Comune di Nove (VI)

BIBLIOTECA PALAZZO BACCIN

SCHEDE TECNICHE

PEBA
NOVE

0001

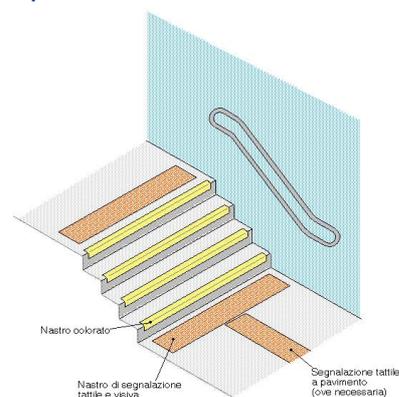
Realizzazione di fascia a pavimento di facile percezione tattile e visiva, atta a segnalare l'inizio e la fine di una rampa scala a persone non vedenti e ipovedenti. La fascia tattilo-plantare dovrà essere collocata 20 cm. prima dell'inizio rampa e a 20 cm. dopo fine rampa. La segnaletica dovrà avere una profondità di cm. 60 ed una larghezza pari alla rampa di scale.

Segnaletica a pavimento: assenza

0002

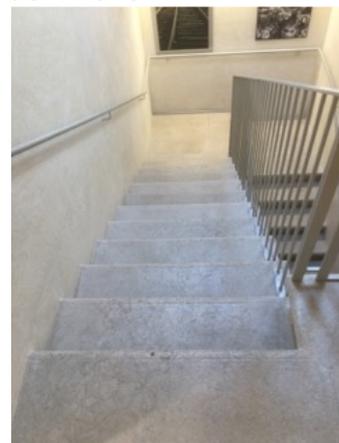
Applicazione di nastro adesivo plastico colorato o intervento mediante verniciatura atta a segnalare un ostacolo, fornire un'opportuna segnalazione visiva di un dislivello nel pavimento, creare contrasto cromatico tra alzata e pedata sui gradini di una scala. L'angolo, oggetto dell'intervento, avrà le seguenti dimensioni: sulla pedata una profondità di cm. 5 per la larghezza della scala, sull'alzata cm. 5 per tutta la larghezza della scala.

Banda segnalazione pericolo:
assenza

BIBLIOTECA PALAZZO BACCIN

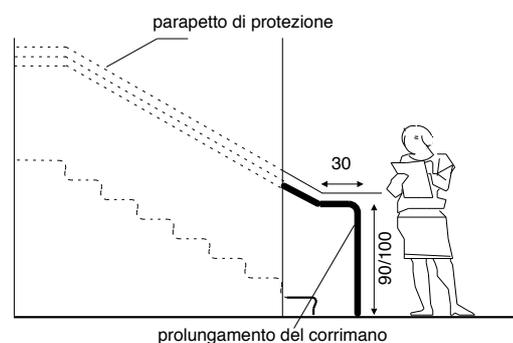
Prolungamento del corrimano esistente in modo da rendere il prodotto conforme alla normativa e alla prestazione richiesta.

Il corrimano dovrà avere una sezione pari a quello esistente e prolungarsi per oltre 30 cm. dall'ultimo gradino. Qualora il gradino sporgesse dalla parete costituendo un ostacolo pericoloso per l'inciampo delle persone, sarà necessario prolungare il corrimano fino a terra. Il materiale dovrà assicurare una presa sicura (anti-scivolo) ed essere gradevole al tatto. Per percepire la soluzione anomala del gradino/i, la differenza di quota dovrà essere cromaticamente segnalata con colore adeguato.

Corrimano: inadeguatezza

0004

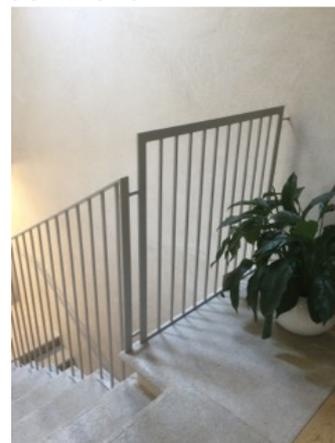
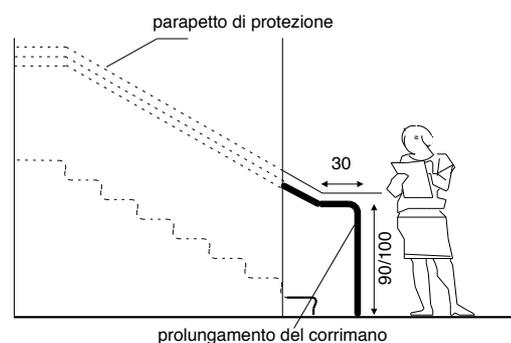
Prolungamento del corrimano esistente in modo da rendere il prodotto conforme alla normativa e alla prestazione richiesta.

Il corrimano dovrà avere una sezione pari a quello esistente e prolungarsi per oltre 30 cm. dall'ultimo gradino. Qualora il gradino sporgesse dalla parete costituendo un ostacolo pericoloso per l'inciampo delle persone, sarà necessario prolungare il corrimano fino a terra. Il materiale dovrà assicurare una presa sicura (anti-scivolo) ed essere gradevole al tatto. Per percepire la soluzione anomala del gradino/i, la differenza di quota dovrà essere cromaticamente segnalata con colore adeguato.

Corrimano: inadeguatezza

0005

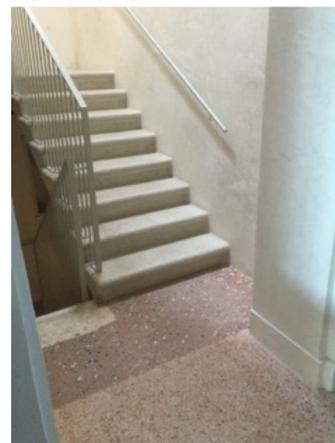
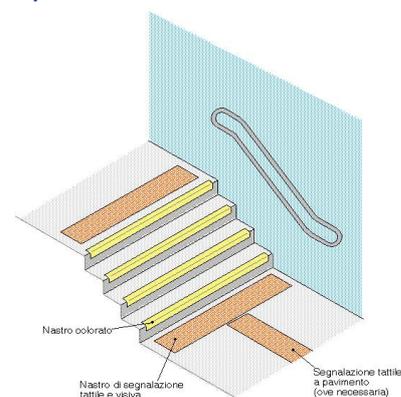
Realizzazione di fascia a pavimento di facile percezione tattile e visiva, atta a segnalare l'inizio e la fine di una rampa scala a persone non vedenti e ipovedenti. La fascia tattilo-plantare dovrà essere collocata 20 cm. prima dell'inizio rampa e a 20 cm. dopo fine rampa. La segnaletica dovrà avere una profondità di cm. 60 ed una larghezza pari alla rampa di scale.

Segnaletica a pavimento: assenza

0007

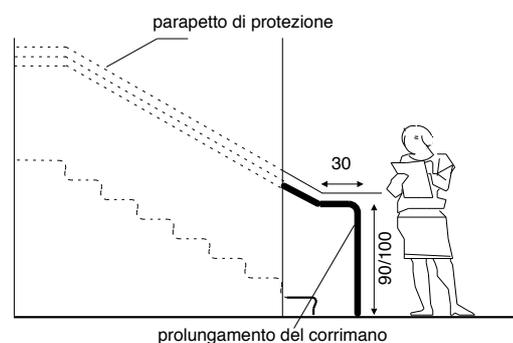
Prolungamento del corrimano esistente in modo da rendere il prodotto conforme alla normativa e alla prestazione richiesta.

Corrimano: inadeguatezza

Il corrimano continuo prosegue oltre il gradino prima in piano poi alzandosi in corrispondenza del gradino e poi per tutta la larghezza della colonna. Segnala in questo modo il percorso per le persone con disabilità visiva.

0008

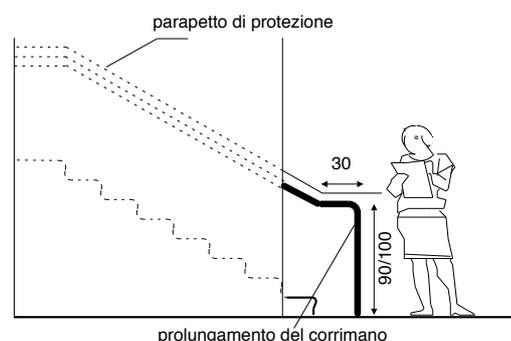
Prolungamento del corrimano esistente in modo da rendere il prodotto conforme alla normativa e alla prestazione richiesta.

Corrimano: inadeguatezza

Il corrimano continuo prosegue oltre il gradino prima in piano poi alzandosi in corrispondenza del gradino e poi per tutta la larghezza della colonna. Segnala in questo modo il percorso per le persone con disabilità visiva.

0009

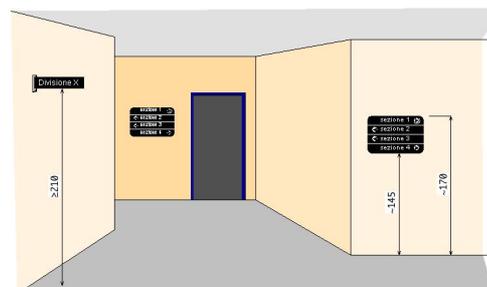
Inserimento di segnaletica informativa e di orientamento. I cartelli di segnalazione all'interno di un edificio saranno posti preferibilmente tutti alla medesima altezza, compresa tra cm 145 e 170 dal piano di calpestio, e saranno caratterizzati dalla stessa logica di utilizzo. Nel caso in cui il cartello sporga a bandiera, ortogonalmente al flusso pedonale, dovrà essere posto ad un'altezza non inferiore a cm 210 da terra. Tra i caratteri utilizzati (preferibilmente di dimensione non inferiore ai 25 mm e in stampatello minuscolo) e lo sfondo dovrà esserci un buon contrasto cromatico ottenuto ponendo testi scuri su fondo chiaro (nero, verde, blu su bianco; nero, rosso su giallo).

Segnaletica informativa e di orientamento assente

0010

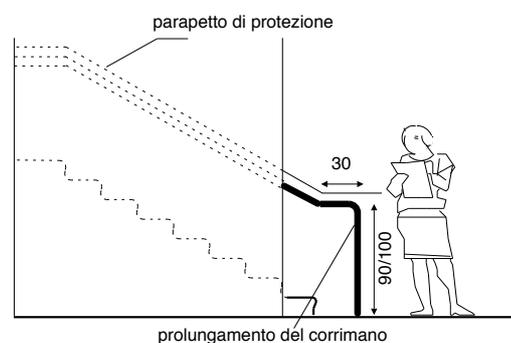
Prolungamento del corrimano esistente in modo da rendere il prodotto conforme alla normativa e alla prestazione richiesta.

Corrimano: inadeguatezza

0011

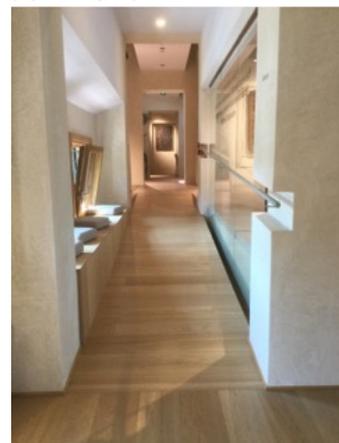
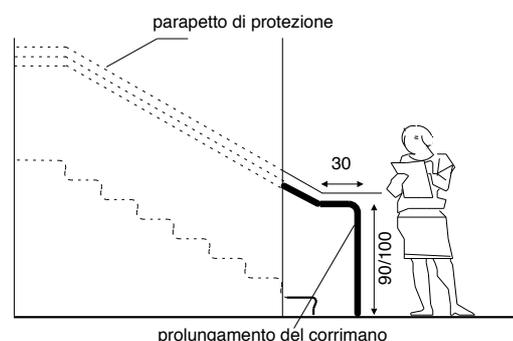
Prolungamento del corrimano esistente in modo da rendere il prodotto conforme alla normativa e alla prestazione richiesta.

Corrimano: inadeguatezza

0015

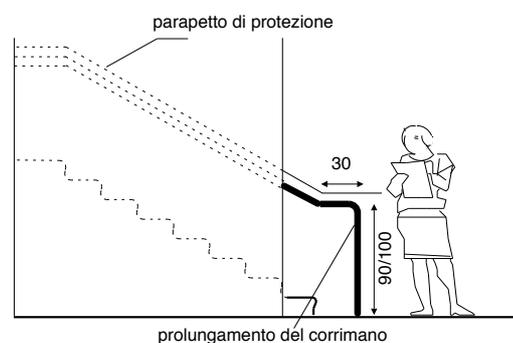
Prolungamento del corrimano esistente in modo da rendere il prodotto conforme alla normativa e alla prestazione richiesta.

Corrimano: inadeguatezza

0016

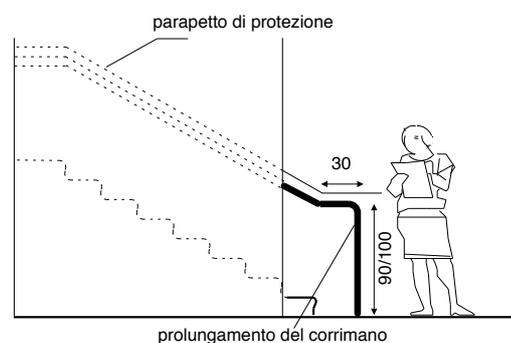
Prolungamento del corrimano esistente in modo da rendere il prodotto conforme alla normativa e alla prestazione richiesta.

Corrimano: inadeguatezza

0018

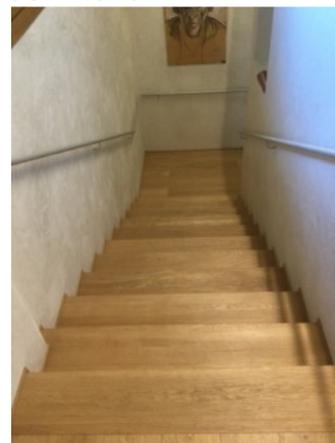
Applicazione di nastro adesivo plastico colorato o intervento mediante verniciatura atta a segnalare un ostacolo, fornire un'opportuna segnalazione visiva di un dislivello nel pavimento, creare contrasto cromatico tra alzata e pedata sui gradini di una scala. L'angolo, oggetto dell'intervento, avrà le seguenti dimensioni: sulla pedata una profondità di cm. 5 per la larghezza della scala, sull'alzata cm. 5 per tutta la larghezza della scala.

Banda segnalazione pericolo:
assenza

0019

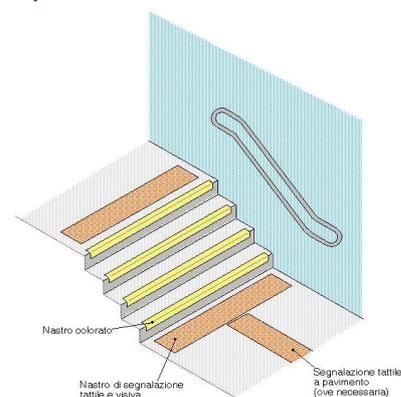
Realizzazione di fascia a pavimento di facile percezione tattile e visiva, atta a segnalare l'inizio e la fine di una rampa scala a persone non vedenti e ipovedenti. La fascia tattilo-plantare dovrà essere collocata 20 cm. prima dell'inizio rampa e a 20 cm. dopo fine rampa. La segnaletica dovrà avere una profondità di cm. 60 ed una larghezza pari alla rampa di scale.

Segnaletica a pavimento: assenza

0020

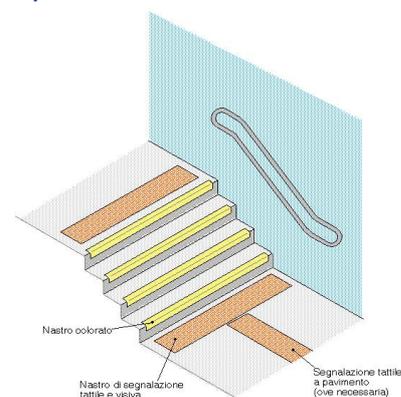
Realizzazione di fascia a pavimento di facile percezione tattile e visiva, atta a segnalare l'inizio e la fine di una rampa scala a persone non vedenti e ipovedenti. La fascia tattilo-plantare dovrà essere collocata 20 cm. prima dell'inizio rampa e a 20 cm. dopo fine rampa. La segnaletica dovrà avere una profondità di cm. 60 ed una larghezza pari alla rampa di scale.

Segnaletica a pavimento: assenza

0021

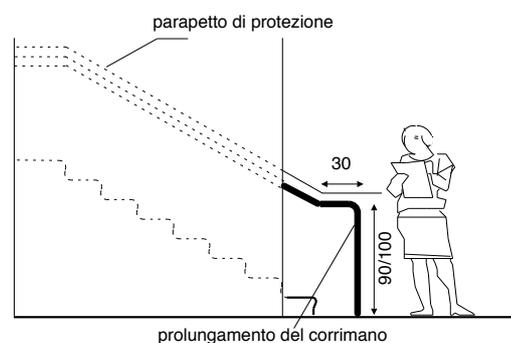
Prolungamento del corrimano esistente in modo da rendere il prodotto conforme alla normativa e alla prestazione richiesta.

Corrimano: inadeguatezza

0022

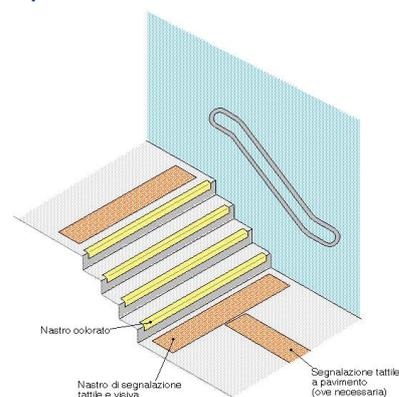
Realizzazione di fascia a pavimento di facile percezione tattile e visiva, atta a segnalare l'inizio e la fine di una rampa scala a persone non vedenti e ipovedenti. La fascia tattilo-plantare dovrà essere collocata 20 cm. prima dell'inizio rampa e a 20 cm. dopo fine rampa. La segnaletica dovrà avere una profondità di cm. 60 ed una larghezza pari alla rampa di scale.

Segnaletica a pavimento: assenza

0023

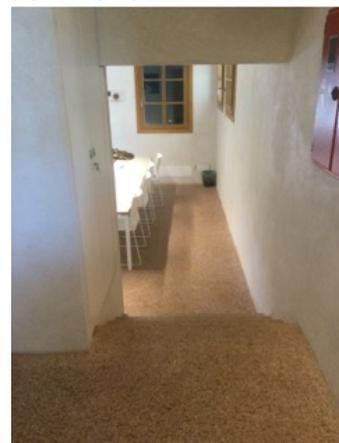
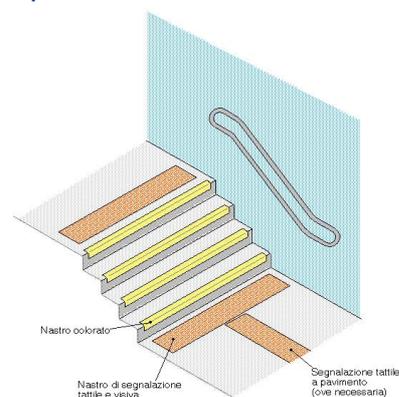
Realizzazione di fascia a pavimento di facile percezione tattile e visiva, atta a segnalare l'inizio e la fine di una rampa scala a persone non vedenti e ipovedenti. La fascia tattilo-plantare dovrà essere collocata 20 cm. prima dell'inizio rampa e a 20 cm. dopo fine rampa. La segnaletica dovrà avere una profondità di cm. 60 ed una larghezza pari alla rampa di scale.

Segnaletica a pavimento: assenza

0024

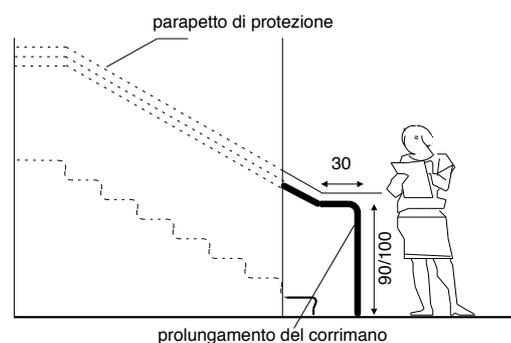
Prolungamento del corrimano esistente in modo da rendere il prodotto conforme alla normativa e alla prestazione richiesta.

Corrimano: inadeguatezza

0025

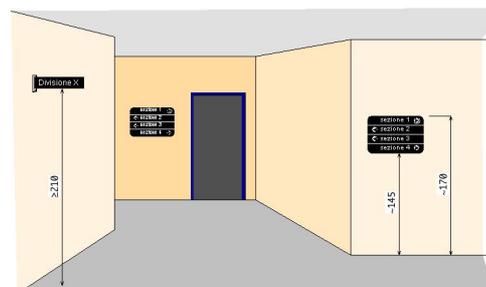
Inserimento di segnaletica informativa e di orientamento. I cartelli di segnalazione all'interno di un edificio saranno posti preferibilmente tutti alla medesima altezza, compresa tra cm 145 e 170 dal piano di calpestio, e saranno caratterizzati dalla stessa logica di utilizzo. Nel caso in cui il cartello sporga a bandiera, ortogonalmente al flusso pedonale, dovrà essere posto ad un'altezza non inferiore a cm 210 da terra. Tra i caratteri utilizzati (preferibilmente di dimensione non inferiore ai 25 mm e in stampatello minuscolo) e lo sfondo dovrà esserci un buon contrasto cromatico ottenuto ponendo testi scuri su fondo chiaro (nero, verde, blu su bianco; nero, rosso su giallo).

Segnaletica informativa e di orientamento assente

0026

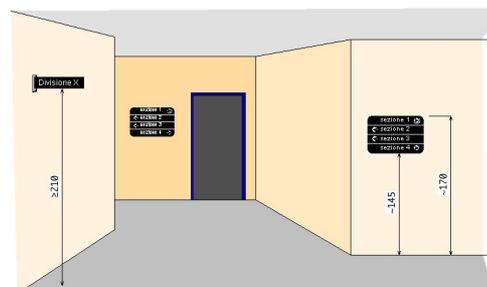
Inserimento di segnaletica informativa e di orientamento. I cartelli di segnalazione all'interno di un edificio saranno posti preferibilmente tutti alla medesima altezza, compresa tra cm 145 e 170 dal piano di calpestio, e saranno caratterizzati dalla stessa logica di utilizzo. Nel caso in cui il cartello sporga a bandiera, ortogonalmente al flusso pedonale, dovrà essere posto ad un'altezza non inferiore a cm 210 da terra. Tra i caratteri utilizzati (preferibilmente di dimensione non inferiore ai 25 mm e in stampatello minuscolo) e lo sfondo dovrà esserci un buon contrasto cromatico ottenuto ponendo testi scuri su fondo chiaro (nero, verde, blu su bianco; nero, rosso su giallo).

Fondamentale l'indicazione dell'ingresso secondario accessibile nel sotto portico.

Segnaletica informativa e di orientamento assente

0027

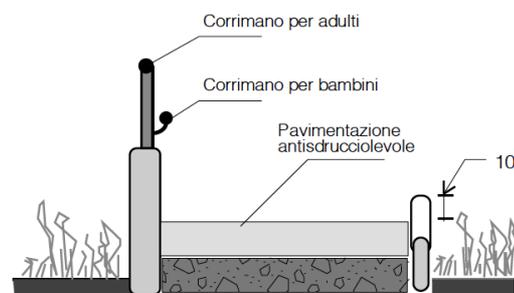
Inserimento di un corrimano: nel caso di un uso da parte di persone adulte il corrimano dovrà avere preferibilmente sezione con diametro di mm 40, nel caso di maggior uso da parte di bambini il diametro non dovrà superare i 30 mm. I corrimani utilizzati da parte degli adulti saranno posti ad un'altezza compresa tra 90 e 100 cm, quelli utilizzati da parte dei bambini andranno posti a un'altezza compresa tra cm 60 e cm 75. In caso di utenza mista si consiglia l'utilizzo di doppio corrimano posto alle due altezze. Il corrimano dovrà essere prolungato di cm 30 oltre il piano inclinato.

Assenza di un corrimano su piano inclinato

Il corrimano è da inserire su entrambi i lati dopo l'interruzione in corrispondenza del cancello per la chiusura serale.

0029

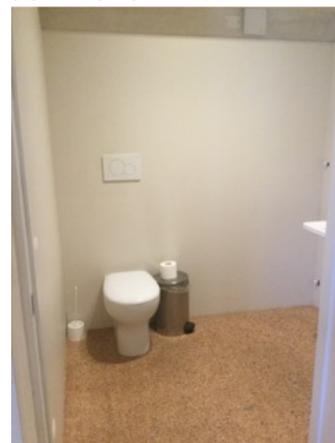
Inserire all'interno del bagno un fasciatoio ribaltabile a parete.

Fasciatoio: assenza

0030

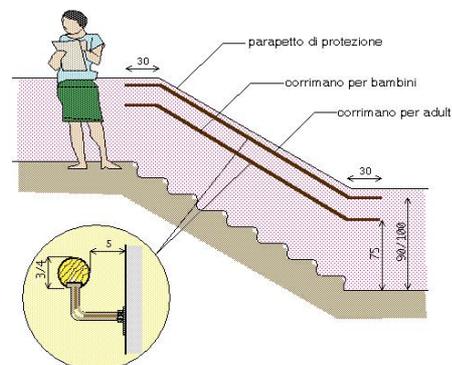
Inserimento di corrimano: nel caso di un uso da parte di persone adulte il corrimano dovrà avere preferibilmente sezione con diametro di mm 40, nel caso di maggior uso da parte di bambini il diametro non dovrà superare i 30 mm. I corrimani utilizzati da parte degli adulti saranno posti ad un'altezza compresa tra 90 e 100 cm, quelli utilizzati da parte dei bambini andranno posti a un'altezza compresa tra cm 60 e cm 75. In caso di utenza mista si consiglia l'utilizzo di doppio corrimano posto alle due altezze. Il corrimano dovrà essere prolungato di cm 30 oltre il primo e l'ultimo gradino. La distanza tra il corrimano e la parete dovrà essere compresa tra i 4 e i 5 cm. Affinché le mensole di fissaggio al muro non costituiscano ostacolo sarà indispensabile posizionarle sulla parte inferiore del corrimano. Il materiale dovrà assicurare una presa sicura (anti-scivolo) ed essere gradevole al tatto. Il corrimano deve essere sempre presente su entrambi i lati della scala.

Corrimano: assenza/inadeguatezza

Un corrimano è necessario almeno su uno dei due lati anche se chi ha difficoltà può entrare da dietro.
